# 改善箇所説明図

## 基準不適合の内容

基準不適合箇所 / 左側リアドアで図示  
リア ドアロック

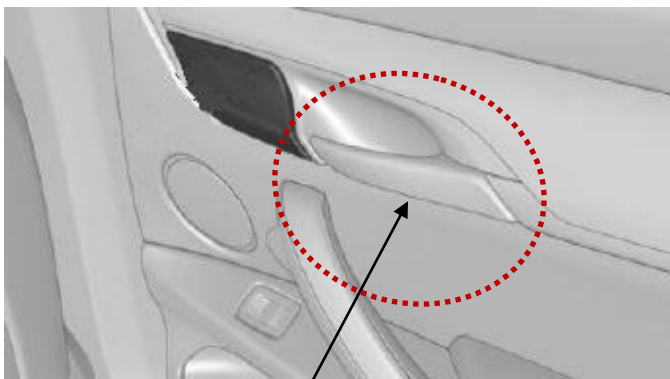
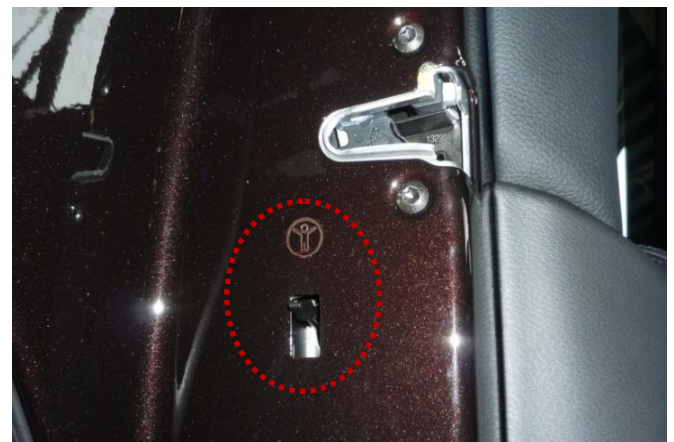
リアドアロック機構において、車室内からドアラッチを解除するレバーの成形が不適切なため、チャイルドセーフティロック作動時に車室内からドアを開けようとする、チャイルドセーフティロックが解除されることがある。そのため、最悪の場合、リアドアが開くおそれがある。

左右両側のリア ドアロック機構の部品番号と生産時期を確認し、不具合品の場合は、良品と交換する。
